電源開発株式会社
大間原子力発電所

解放基盤表面位置の設定について

平成16年8月
原子力発電安全審査課

図-2(1) PS 検層結果(N-1)

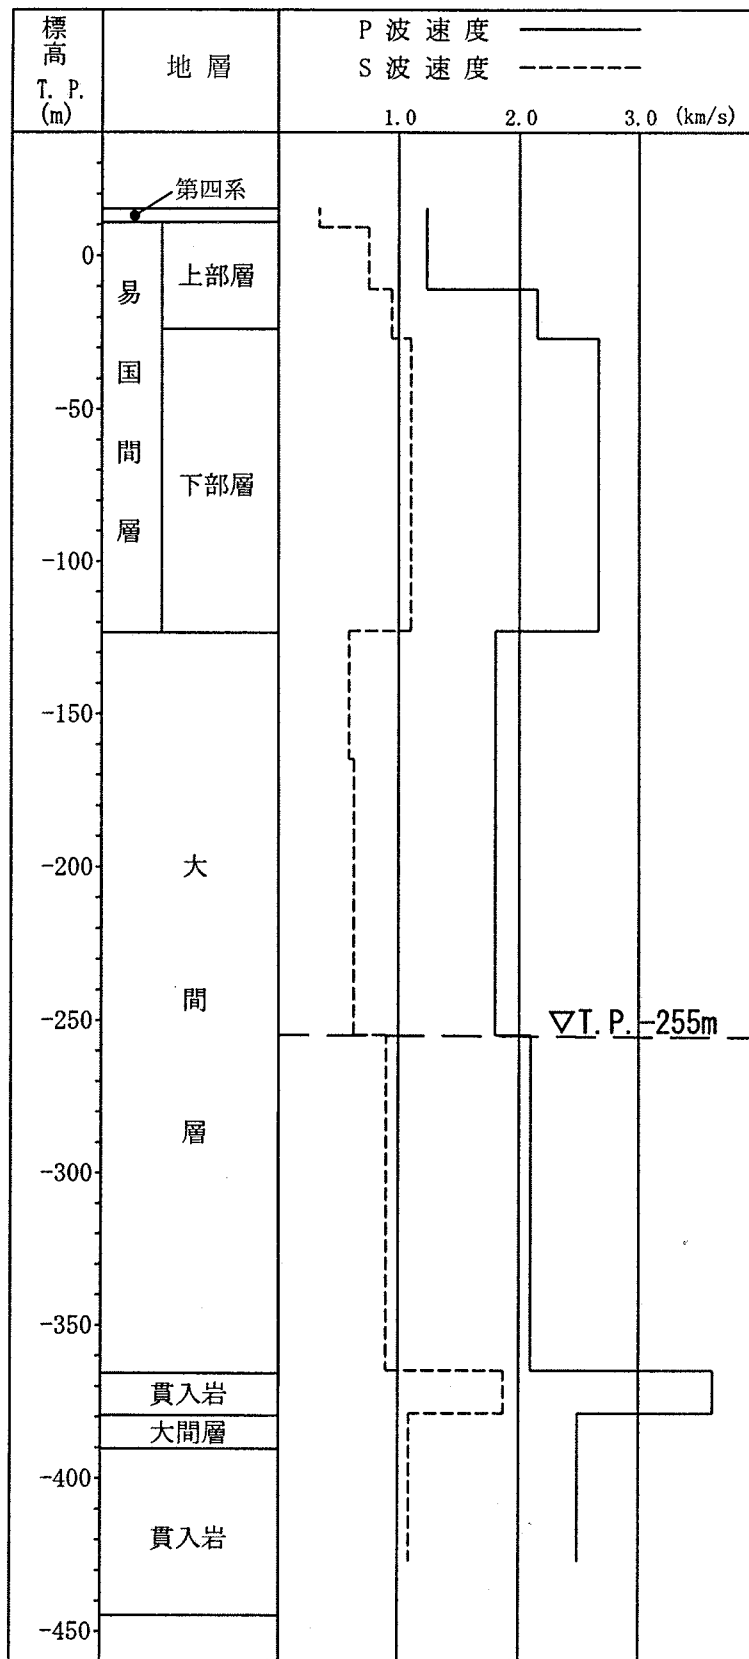
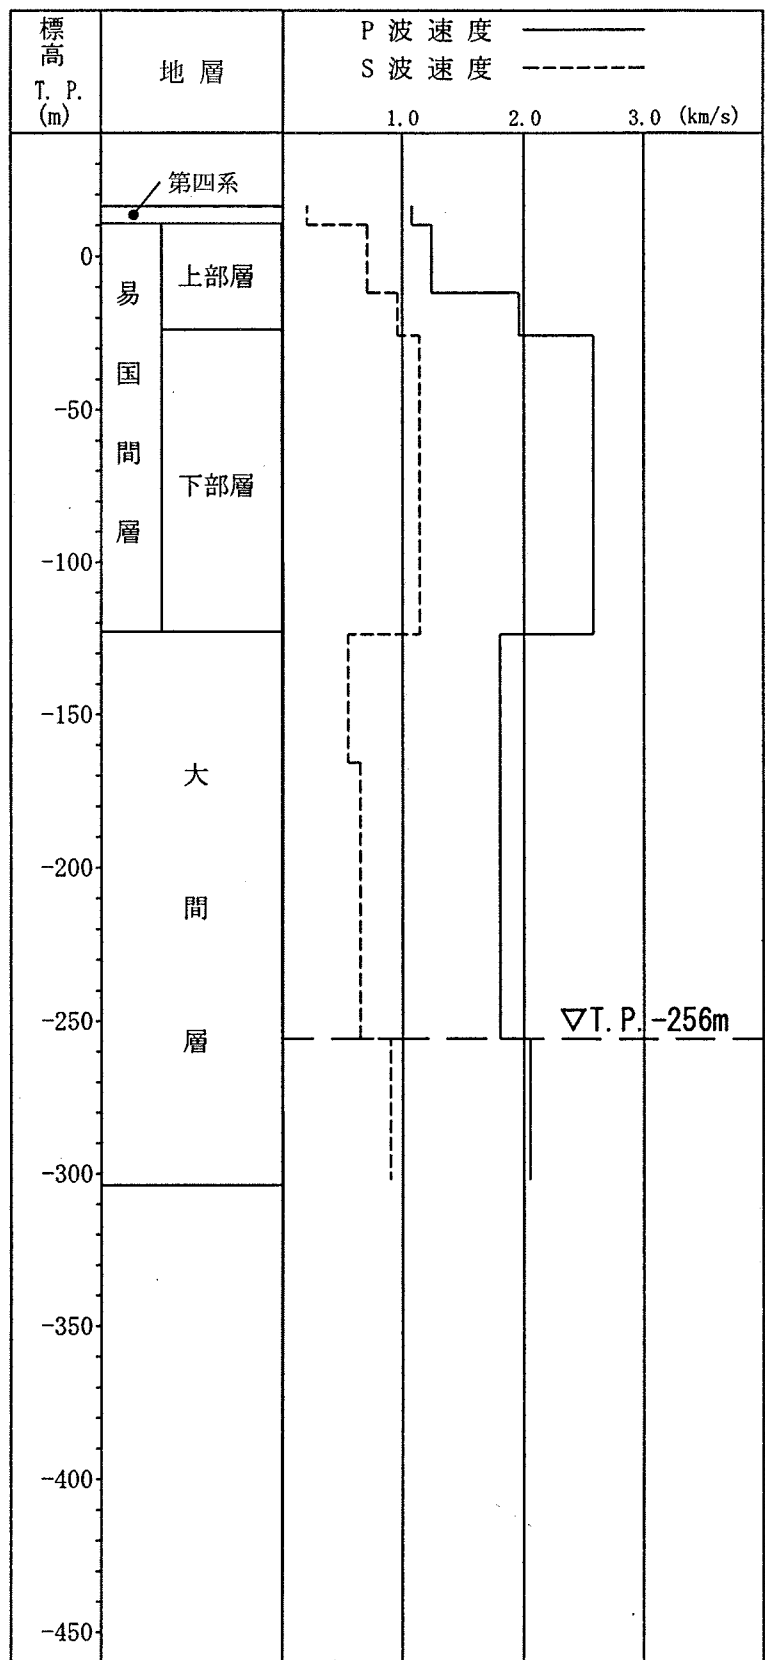
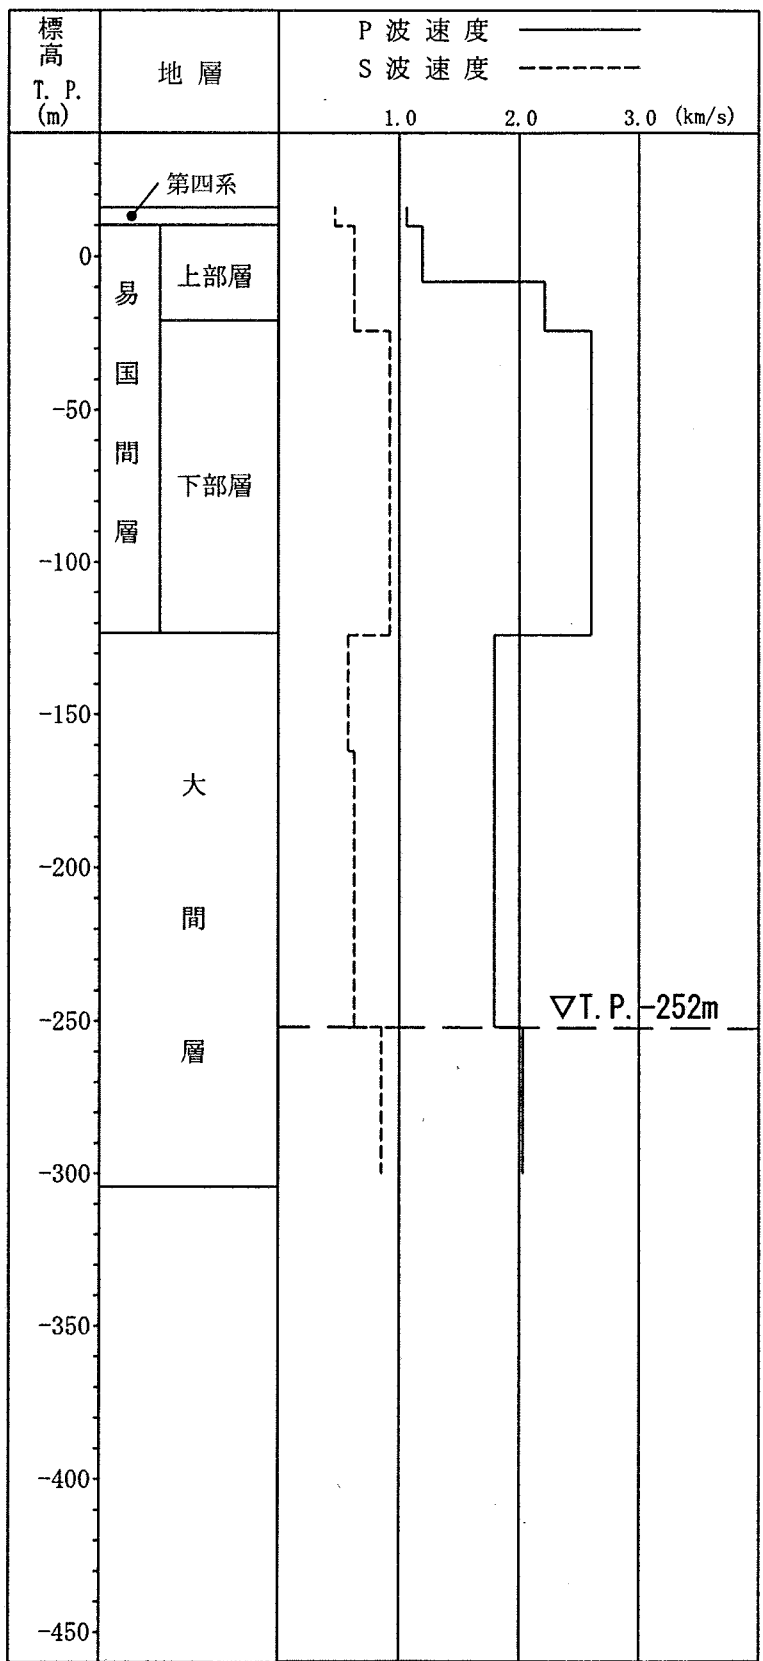
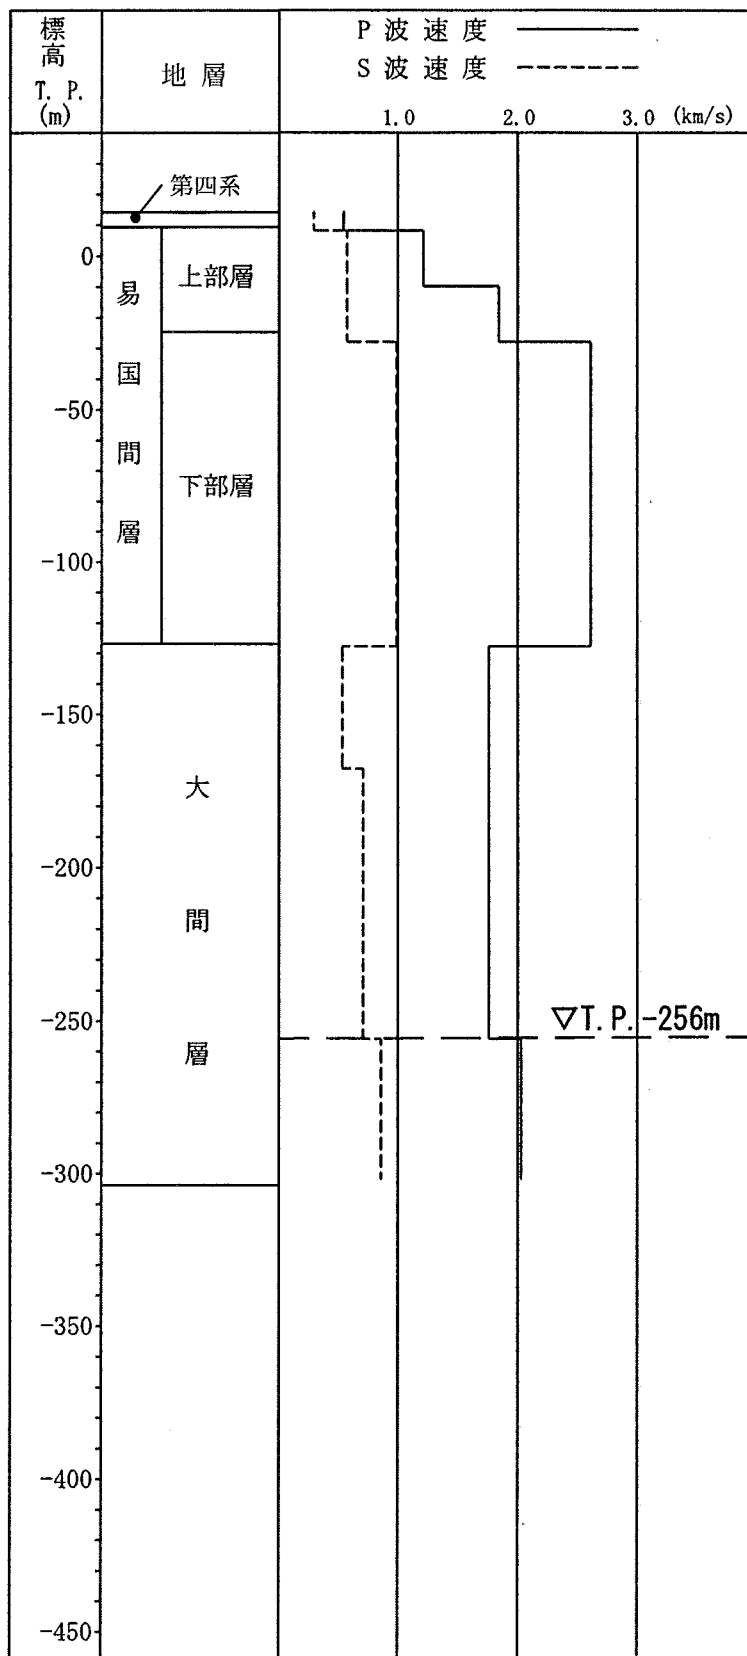
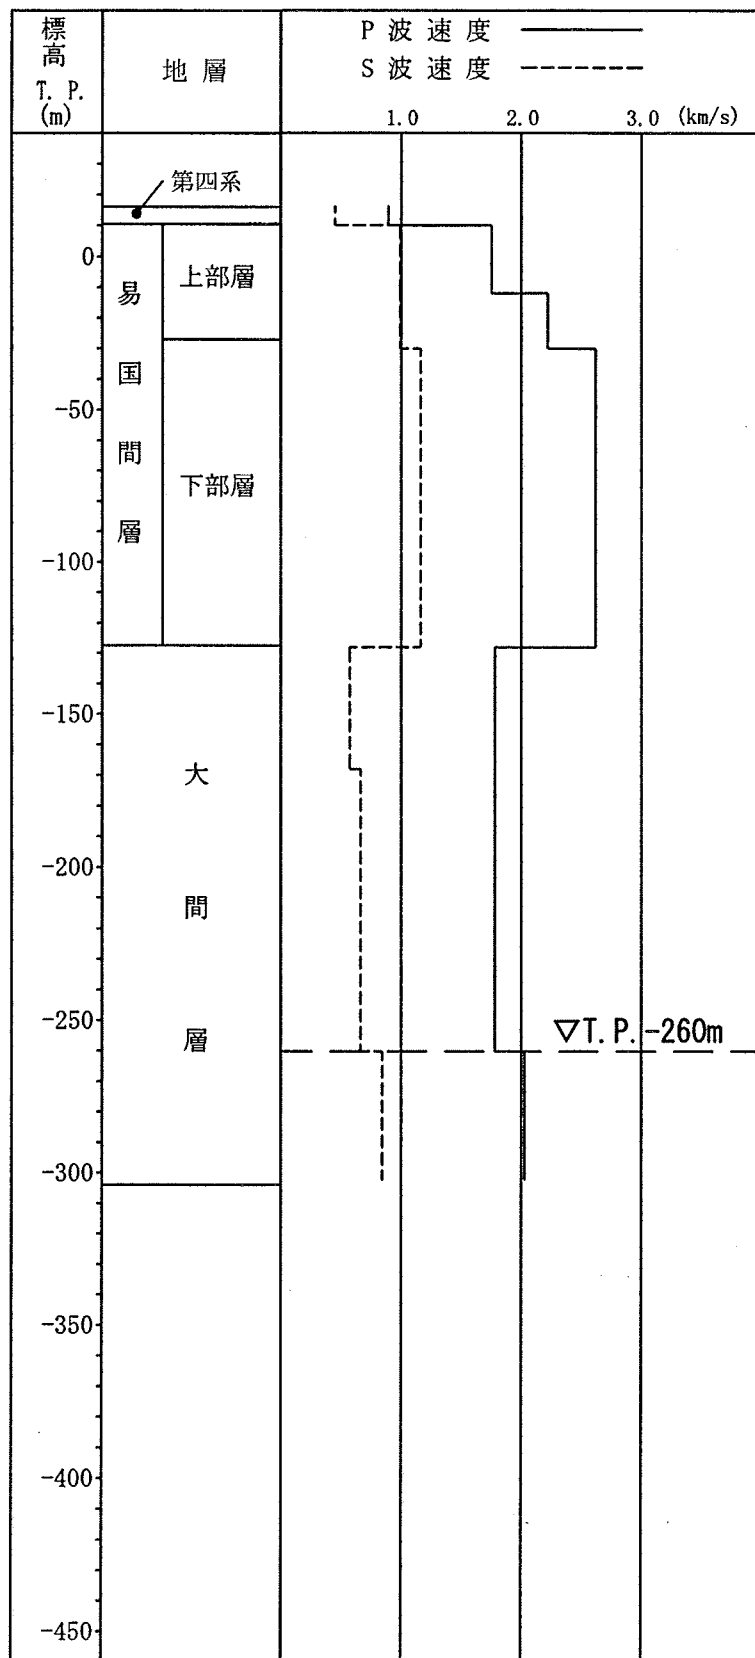
図-1 に示す炉心ボーリング孔において実施したPS検層結果を図-2 に示す。図-2 によると、易国間層の下部及び大間層においてS波速度が 0.7km/s 以下となる速度層が存在することから、申請者は、易国間層の下位に分布する新第三紀の大間層において、S波速度が 0.7km/s 以上となる位置に解放基盤表面を想定している。

同図によると、T.P.約-252m～T.P.約-260m以深において、S波速度が 0.7km/s 以上となることから、T.P.-260mを解放基盤表面としている。

図-3 敷地近傍の地質図

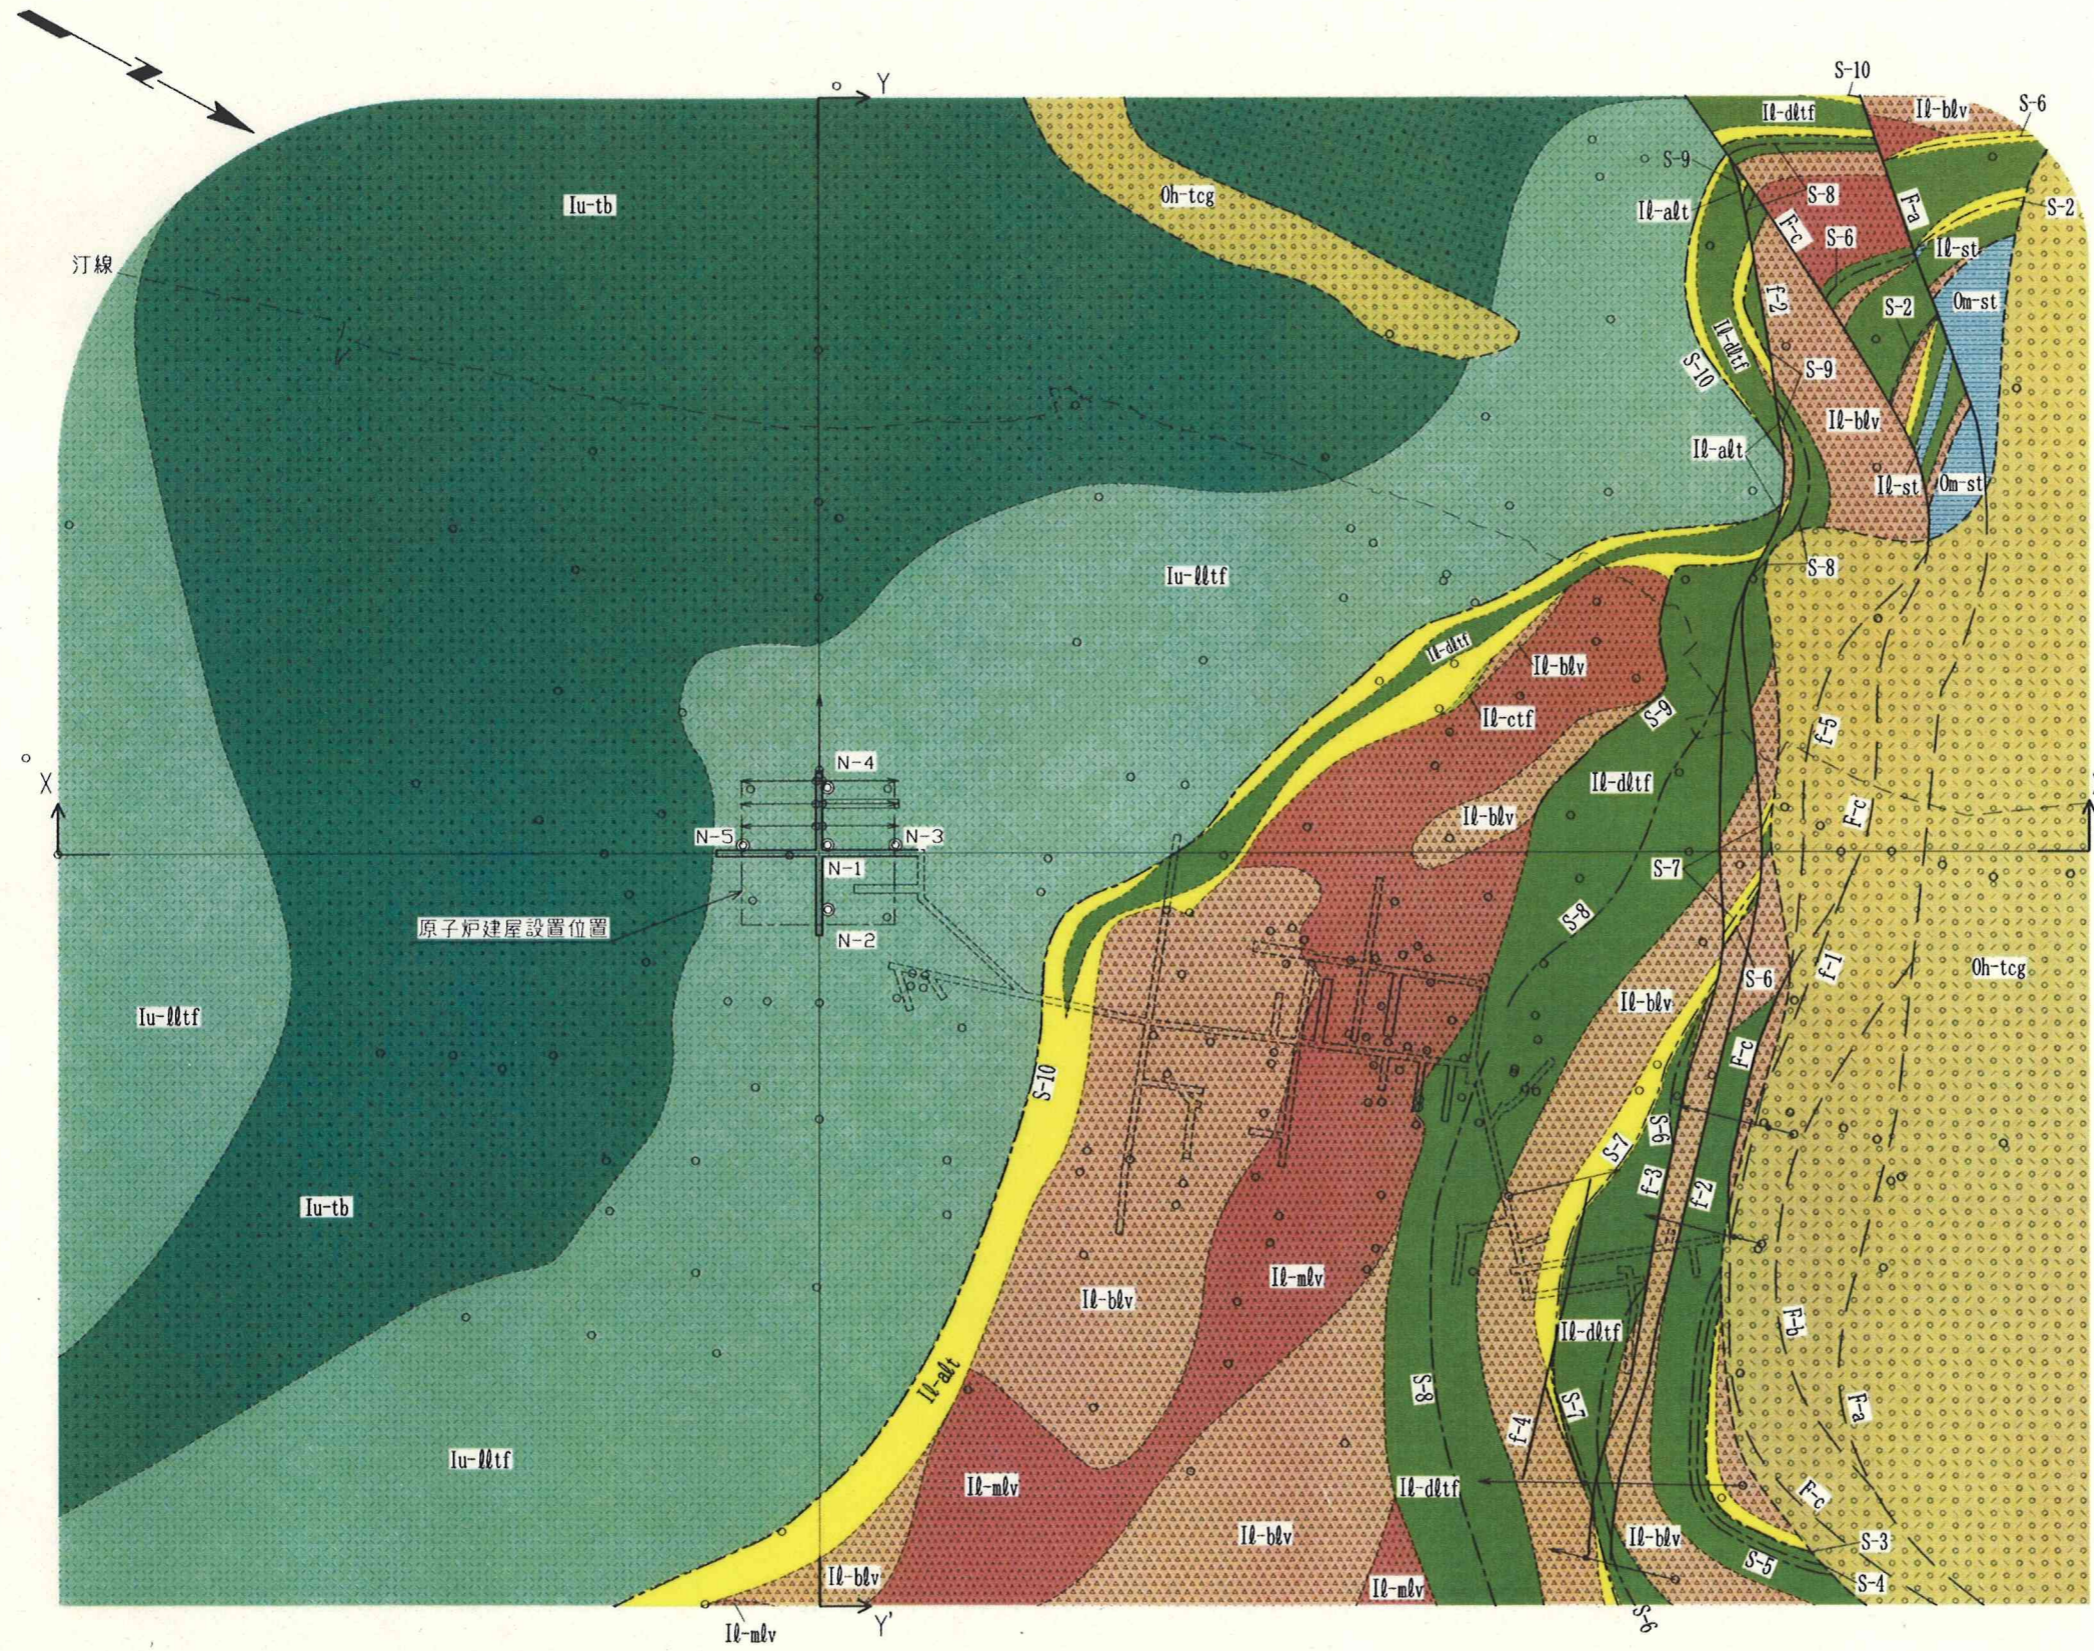
また、解放基盤表面を設定した大間層は、図-3 に示すとおり、敷地近傍において広く分布し、敷地内では図-4 に示すようにボーリング調査により、上位から易国間層、大間層が整合的に重なり、南に緩く傾斜するとしている。

このことから、敷地とその近傍では大間層が緩い傾斜を有するものの、広く平坦に分布するとしている。
